Предложение по дополнению 45 к поправкам серии 03 к Правилам № 37 (лампы накаливания)

**Представлено экспертом от Международной группы экспертов
по вопросам автомобильного освещения и световой
сигнализации (БРГ)***

Воспроизведенный ниже текст был подготовлен экспертом от БРГ в целях уточнения спецификаций на категорию ламп накаливания H19. Изменения к существующему тексту Правил выделены жирным шрифтом, а текст, подлежащий исключению, – зачеркнут; изменения на рисунках не выделены.

Таблица размеров (в мм), которые указываются на чертежах спецификации Н19/3

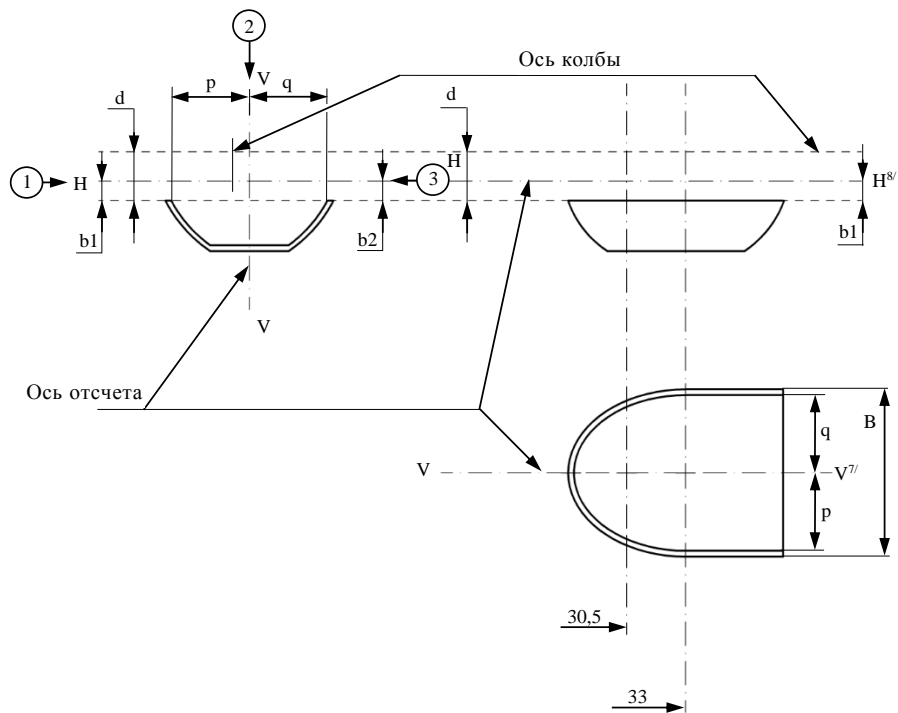
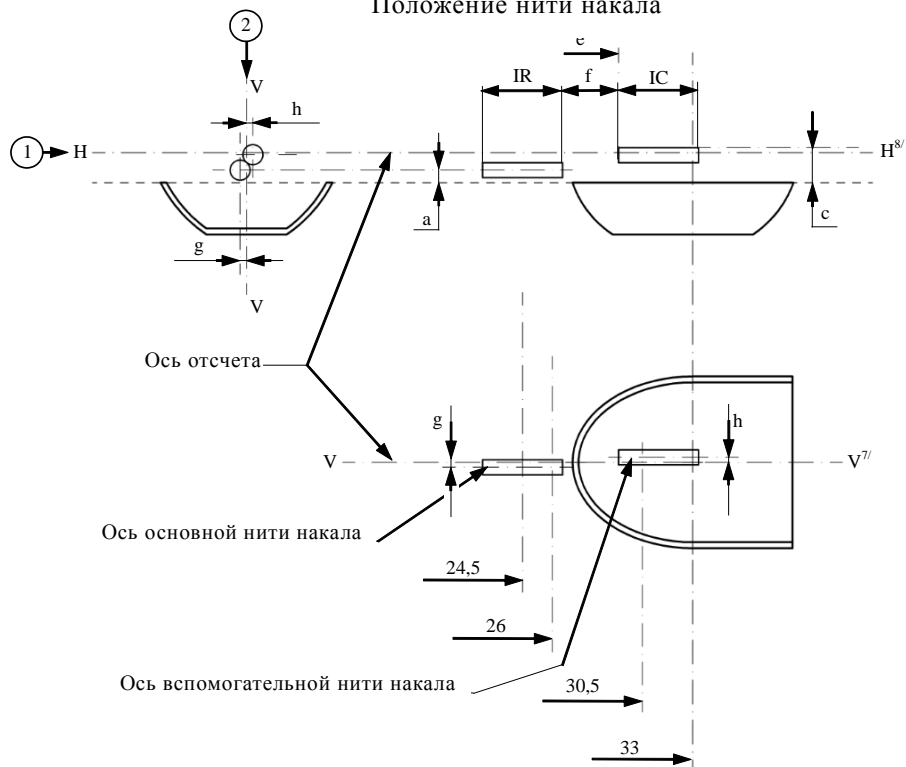
Обозначение*	Размеры**	Допуск	
		Лампы накаливания серийного производства	Эталонная лампа накаливания
a/26.0	0,7	±0,30	±0,20
a/24.5	0,7	±0,40	±0,20
b1/ 29.5 30.5	1,0	±0,30	±0,25
b1/33.0	b1/ 29.5 30,5 mv	±0,30	±0,15
b2/ 29.5 30.5	1,0	±0,30	±0,25
b2/33.0	b2/ 29.5 30,5 mv	±0,30	±0,15
c/ 29.5 30.5	1,7	±0,25	±0,15
c/33	c/ 29.5 30,5 mv	±0,25	±0,15
d	min, 1,1	–	–
e ¹¹	28,5	+0,35 / –0,15	+0,20 / –0,0
f ^{9, 10, 11}	1,4	±0,30	±0,15
g/26.0	0	±0,40	±0,30 ±0,25
g/24.5	0	±0,50	±0,25 ±0,30
h/ 29.5 30.5	0	±0,40	±0,25
h/33.0	h/ 29.5 30,5 mv	±0,30	±0,15
IR ^{9, 12}	4,0	±0,60	±0,30
IC ^{9, 10}	5,2	±0,60	±0,30
p/33.0	Зависит от формы экранирующей части	–	–
q/33.0	(p+q)/2	±0,60 ±0,50	±0,30
B/33.0	8,6	±0,30	±0,30

** «./~~29.5~~ **30.5** mv» означает показатель, измеренный на расстоянии ~~29.5~~ **30,5** мм от плоскости отсчета.

- 1 для размеров b1, a, c, d, e, f, 1R и 1C.
- 2 для размеров ~~g, h, p и q~~ **g, h, p, q и B**.
- 3 для размера b2.

Размеры ~~p и q~~ **B, p и q** определяются в плоскостях, параллельных плоскости отсчета, на расстоянии 33,0 мм от нее.

Размеры b1 и b2 определяются в плоскостях, параллельных плоскости отсчета, на расстоянии ~~29,5~~ **30,5** мм и 33,0 мм от нее.

Размеры c и h определяются в плоскостях, параллельных плоскости отсчета, на расстоянии ~~29,5~~ **30,5** мм и 33,0 мм от нее.

2. Спецификация H19 была уточнена за счет улучшения описания экранирующей части (введение параметра «В», уменьшение допуска на параметр «q») и относительного положения вспомогательной нити накала по отношению к экранирующей части (изменение положения при измерении параметров «b1», «b2», «с» и «h»). Кроме того, была внесена редакционная поправка, которая сводится к перестановке местами величин допусков на параметр «g» для стандартного источника света в виде лампы накаливания. Эти изменения отражены на чертежах.
